APROBACIÓN TÉCNICA, ECONÓMICA Y RESOLUCIÓN DE APROBACIÓN DE LA MODIFICACIÓN DEL CONTRATO:

Nº Expediente: P.O. 1093-G
Título del expediente: PANTALANES PARA EMBARCACIONES DEPORTIVAS EN CALA CORB, MAÓ.
Tipo de procedimiento: ABIERTO
Tipo de contrato: OBRAS
Normativa de aplicación: Ley 9/2017, de 8 de noviembre de Contratos del Sector Público, por la que se transponen al ordenamiento jurídico español las Directivas del Parlamento Europeo y del Consejo 2014/23/UE y 2014/24/UE, de 26 de febrero de 2014
Forma de adjudicación: Mejor calidad-precio
Presupuesto base de licitación sin IVA: 2.490.822,75 €
Valor estimado del contrato: 2.490.822,75 €
Importe adjudicado sin IVA: 1.947.998,40 €
Contratista: UTE COPCISA-OLIVES
Fecha contrato: 11/12/2018
Fecha inicio de los trabajos: 14/01/2019
Plazo de ejecución: Seis (6) meses
Fecha inicial prevista fin de contrato: 13/11/2020
Plazo de garantía: Un (1) año
Suspensión contrato: 12/02/2021
Levantamiento de la suspensión:
Modificado: 1
Fecha fin de contrato con la modificación 1:

**SOLICITUD PARA LA MODIFICACIÓN nº 01 DEL CONTRATO DE
“PANTALANES PARA EMBARCACIONES DEPORTIVAS
EN CALA CORB, MAÓ”
(P.O. 1093-G)**

Figura 2.-Detalle de anclaje activo de doble protección.

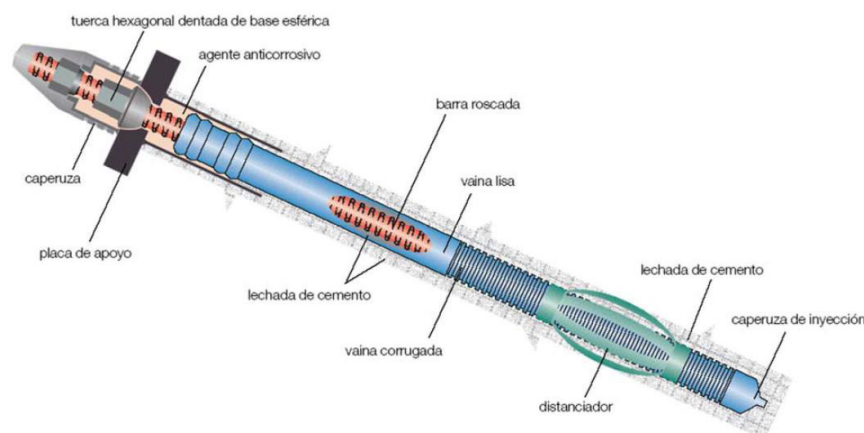
A partir de todo lo anterior, se deben verificar los anclajes de la pasarela metálica según los nuevos parámetros geotécnicos obtenidos de los estudios realizados tras el inicio de las obras, así como también de considerar las solicitudes resultantes según la aplicación de la ROM 0.2-11 y no la ROM 0.2-90, al ser objeto de un proyecto modificado. Todo ello considerando anclajes

- Perforación de la roca con diámetro de 150 mm
- Lechada de cemento resistente a ambiente marino. Rck: 40 Mpa, en relación 0.4 con CEM I 42,5 R. Incluidos aditivos para reducir la retracción.

- Inyección tipo IR, circuito para inyección, tapón para la inyección, válvulas anti-retorno, tubos para inyección
- También se incluyen todos aquellos materiales, elementos, accesorios, medios (mecánicos, humanos) y recursos necesarios para su total puesta en obra y ayudas de albañilería necesarias para su correcta ejecución, eliminación de restos y limpieza. A destacar los medios marítimos formados por pontona con spuds para la ejecución de las perforaciones, inyecciones y tesados.

Figura 3.-Planta propuesta con las dos tipologías de secciones.

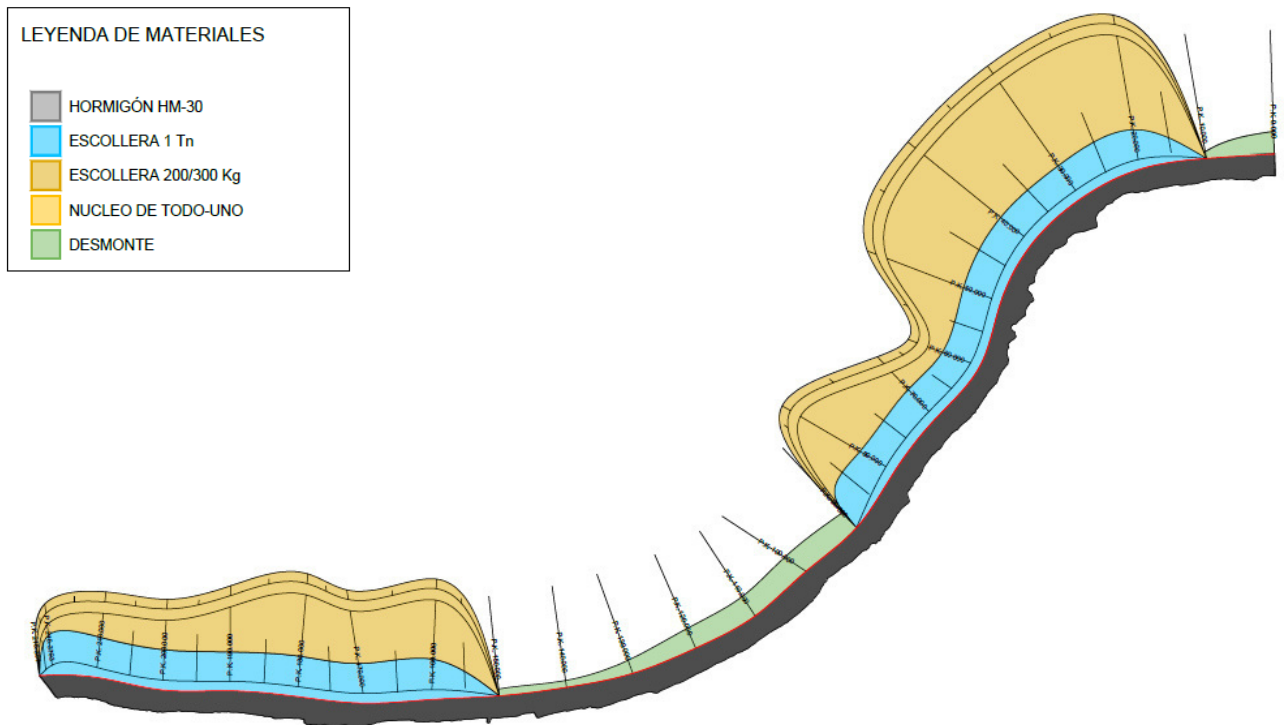
consolidado, se procede a adoptar un puntal de 4.65 m y realizar una limpieza de fondos de manera que se pueda ejecutar una banquetta de cimentación y se ejecute una protección de dicha banquetta junto con un talud y su pie.

2. Donde toda la manga de la sección del muelle puede apoyar sobre roca madre, considerando además un sobre ancho frente al mismo de 1 m para estabilidad de talud, se adopta un puntal de 4.20 m y se realiza un enrase para hormigonar directamente sobre la roca madre, tal como se ha ejecutado el primer tramo de muelle de gravedad.

- Sección de hormigón in situ con HM-30/B/20/I+Qb, con un francobordo de +1.20 m, un puntal de 4.20 m a 4.65 m según ubicación en planta, un ancho mínimo en planta de 3.25 m adaptándose al topográfico real del acantilado. Este ancho mínimo de 3.25 m en toda la traza, garantiza el posible acceso del vehículo de emergencias.
- Manto de protección y berma de pie: manto principal de 0.84 cms de espesor con escollera de 200-300 kgs con un talud 4H:3V y una berma de pie también con escollera 200-300 kgs.
- Protección de banqueteta: entre una profundidad de - 2.0 m y -6.0 m se dispone una protección de banqueteta con escollera de 1 tn.
- Núcleo de todo-uno de escollera: se prevé que se rellene con todo-uno de cantera el volumen entre el terreno natural y el manto principal.
- Banqueta de escollera de 0.84 cms de espesor con escollera de 200-300 kgs.

Figura 6.-Diferentes tipos de solución propuestos para la estabilización del talud.

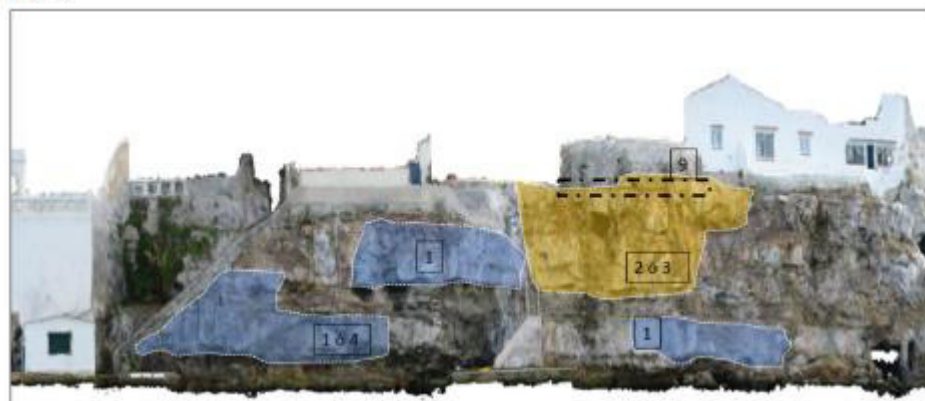
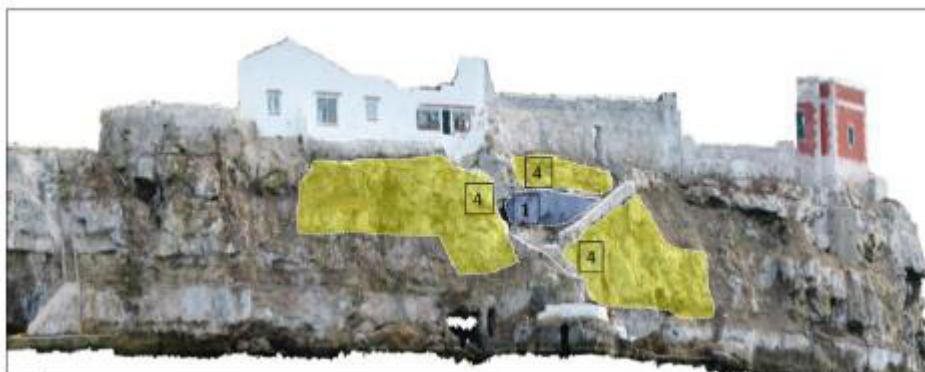
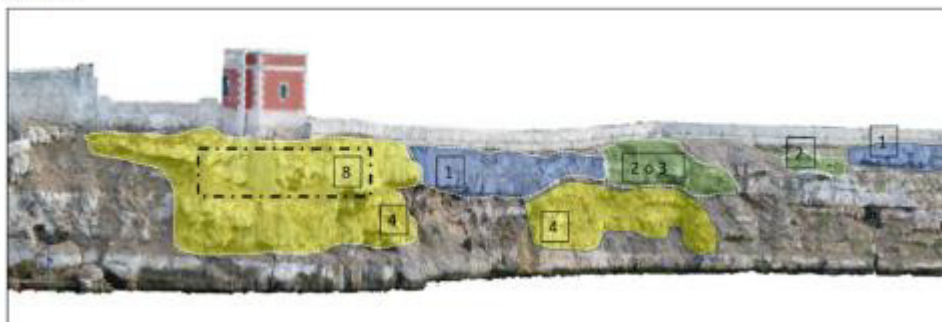
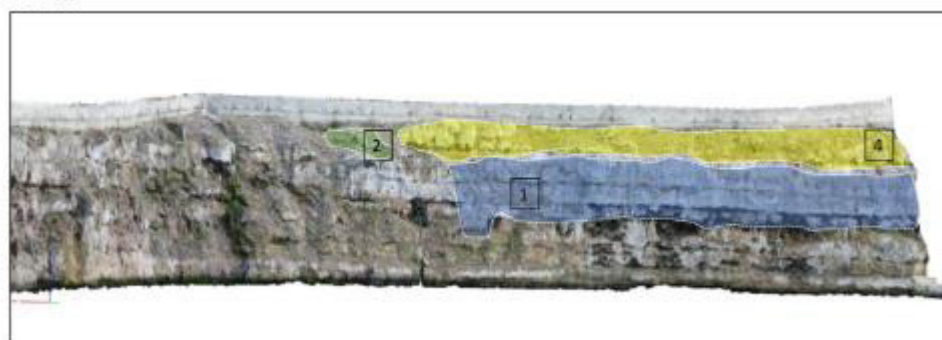
Las conclusiones del informe son que del análisis realizado y de las observaciones de campo realizadas se confirma que existe el riesgo de desprendimiento, caída gravitacional y de colapso de voladizos. Con la finalidad de evitar la caída es recomendable prestar medidas que minimicen el riesgo.

La solución propuesta en el informe de **Justificación de cálculo para la estabilidad talud-acantilado de Cala Corb** es la siguiente:

- Suministro e instalación de sistema de protección que consiste en una Malla Romboidal constituida por un alambre de acero de alto límite elástico ($f_{yk}=1650 \text{ N/mm}^2$) de 3mm de diámetro, tipo TECCO G65/3 Inox 1.4462 (AISI 318) con parte proporcional de placas tipos SPIKE y grapas T3 de inox categoría anticorrosiva C-5. Capacidad de hasta 20Kn/m2.

Figura 7.-Propuesta de instalación eléctrica en planta en el tramo de muelle de gravedad.

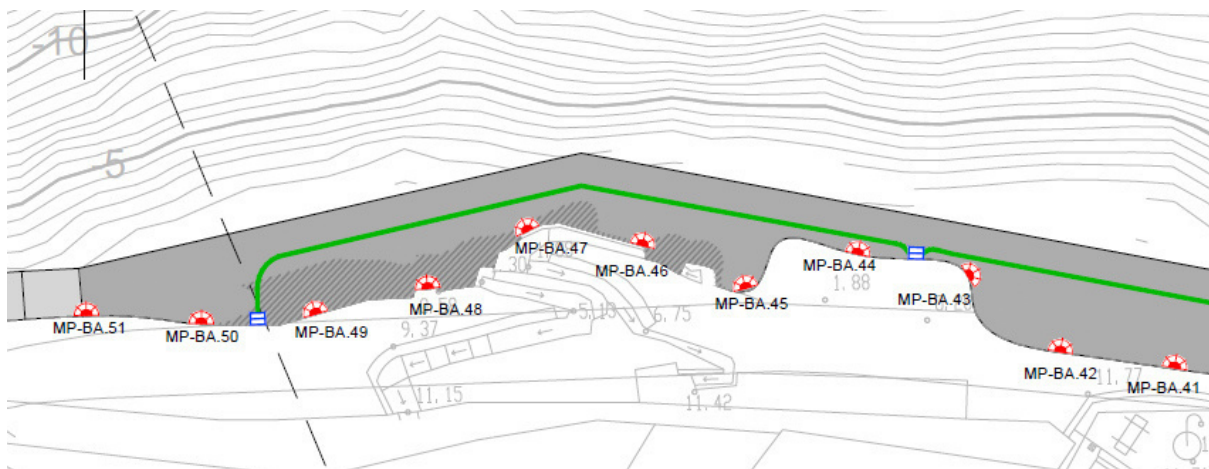
La solución propuesta en proyecto constructivo consiste en la ejecución de una arqueta de acometida en Cala Corb y otra en es Moll den Pons, con un pequeño tramo de canalización en zanja nueva a ejecutar hasta conectar a arqueta existente, desde donde se instala una línea de alimentación de 5G6mm² Cu (3F+N+PE) bajo canalización de 90 mm de PVC, colocando cajas de derivación cada 6 luminarias en ambos tramos.

El alumbrado de las pasarelas se realizará con luminarias de proyector LED BVP1110 Philips de 42W, IP65, instalada directamente en la pared de roca a una altura mínima de 4m, separadas cada una 6 metros, a 90° respecto de la tarima de madera y con la suficiente inclinación para el alumbrado total del camino.

ANEXO I. PLANOS DE PLANTA Y SECCIONES DE LA SOLUCIÓN PROPUESTA

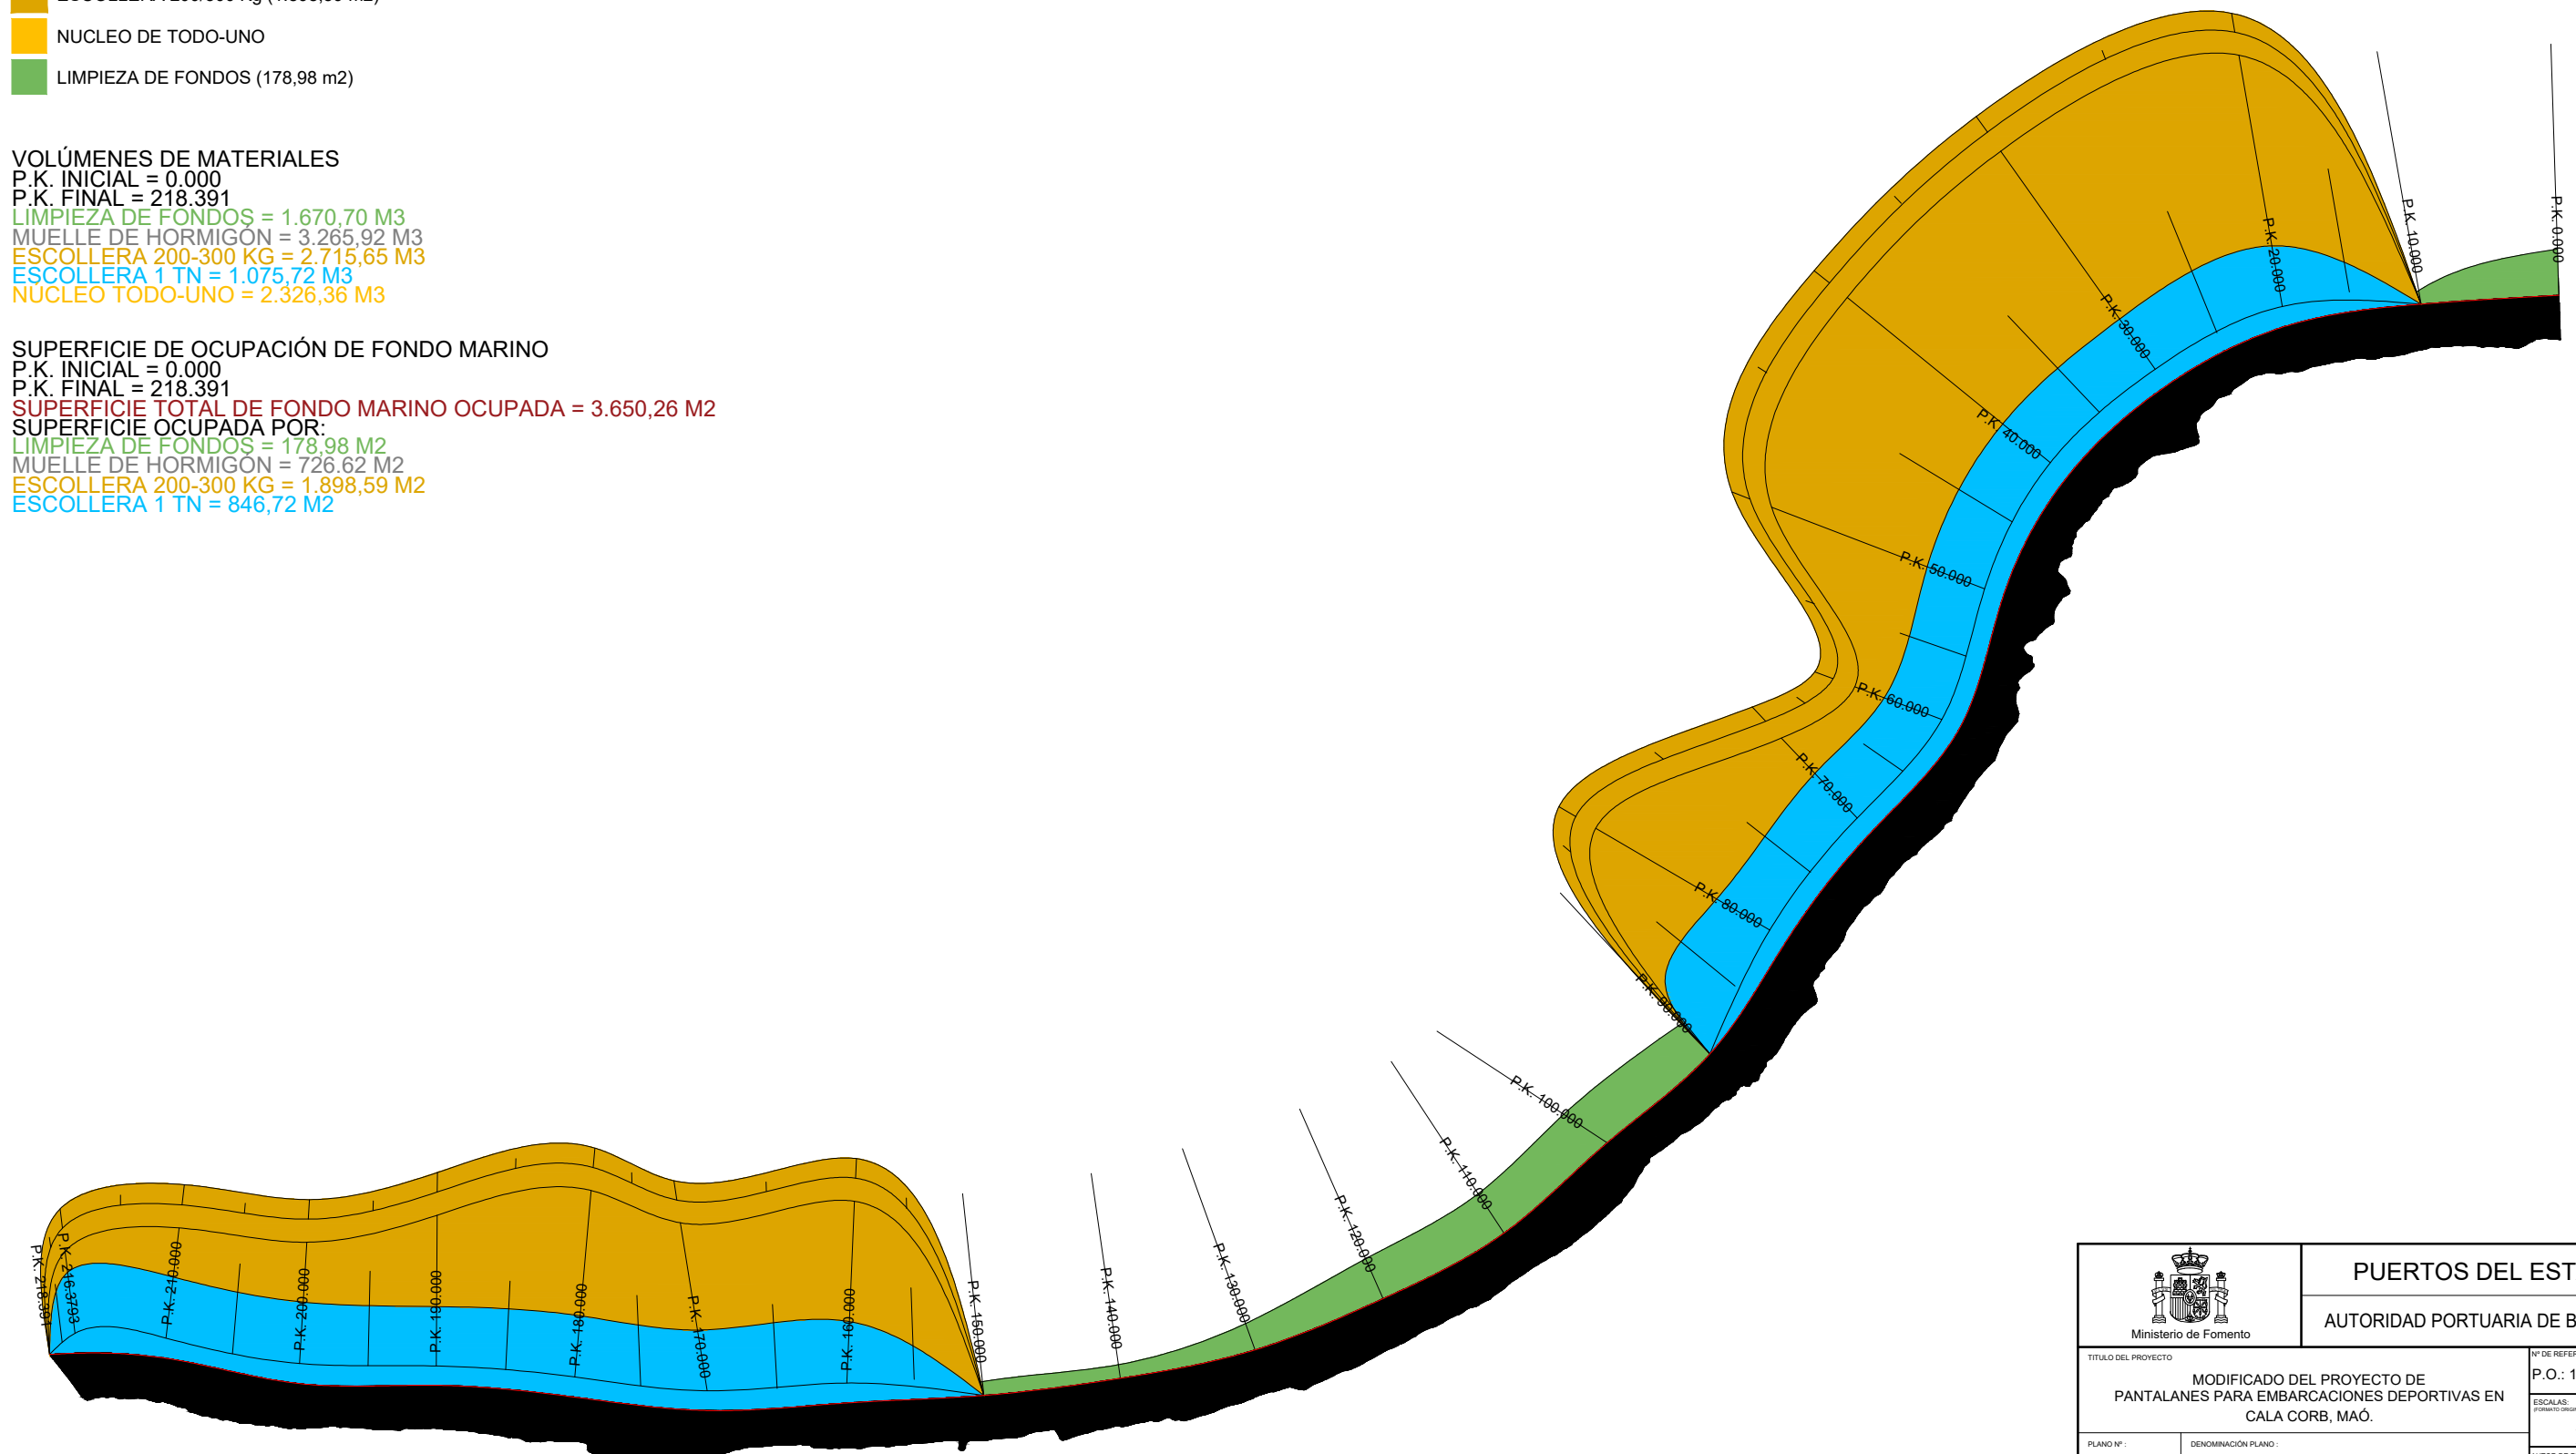
En el ANEXO I a la presente solicitud se adjuntan los planos de planta y secciones de la nueva propuesta.

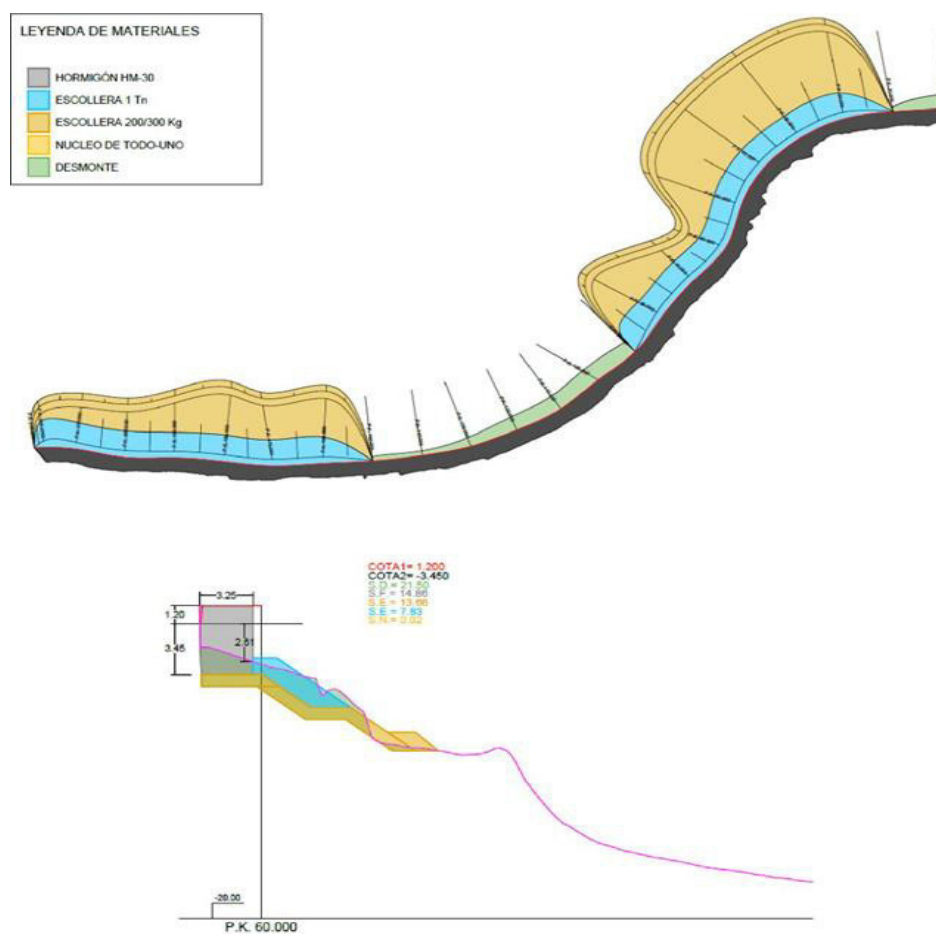
La nueva propuesta técnica para dar solución a la problemática antes comentada sería sustituir la pasarela metálica anclada al acantilado por una sección de muelle de gravedad de hormigón in situ.

Como condicionantes operativos, se establece que el calado a pie de muelle sea como mínimo de 2,35 m y que la manga mínima, ancho de paso mínimo, sea de 3.25 m para los vehículos de emergencia.

Tras realizar los cálculos de estabilidad pertinentes, resultan las siguientes secciones dependiendo de la cota a la que aflora la roca madre, de manera que se distinguen dos casos:

Figura 7.-Propuesta de instalación eléctrica en planta en el tramo de muelle de gravedad.

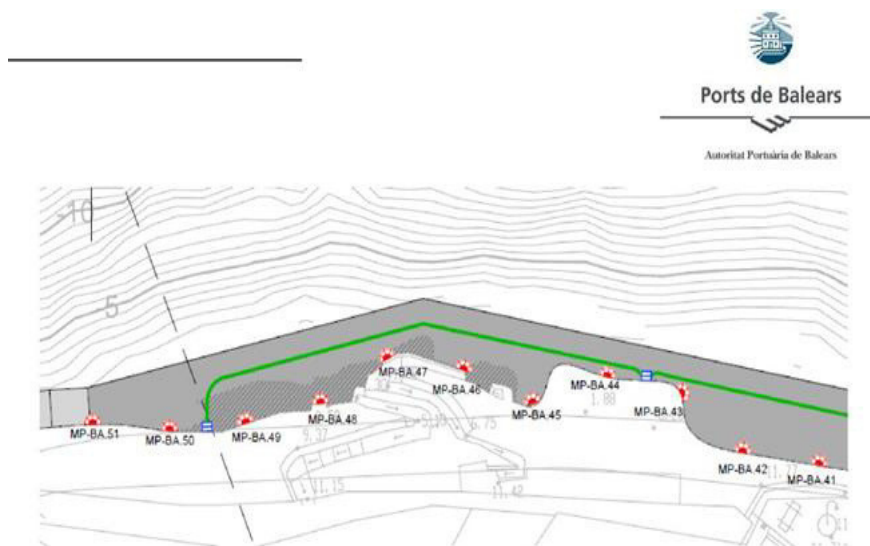
La solución propuesta en proyecto constructivo consiste en la ejecución de una arqueta de acometida en Cala Corb y otra en es Moll den Pons, con un pequeño tramo de canalización en zanja nueva a ejecutar hasta conectar a arqueta existente, desde donde se instala una línea de alimentación de 5G6mm² Cu (3F+N+PE) bajo canalización de 90 mm de PVC, colocando cajas de derivación cada 6 luminarias en ambos tramos.

El alumbrado de las pasarelas se realizará con luminarias de proyector LED BVP1110 Philips de 42W, IP65, instalada directamente en la pared de roca a una altura mínima de 4m, separadas cada un 6 metro, a 90° respecto de la tarima de madera y con la suficiente inclinación para el alumbrado total del camino.
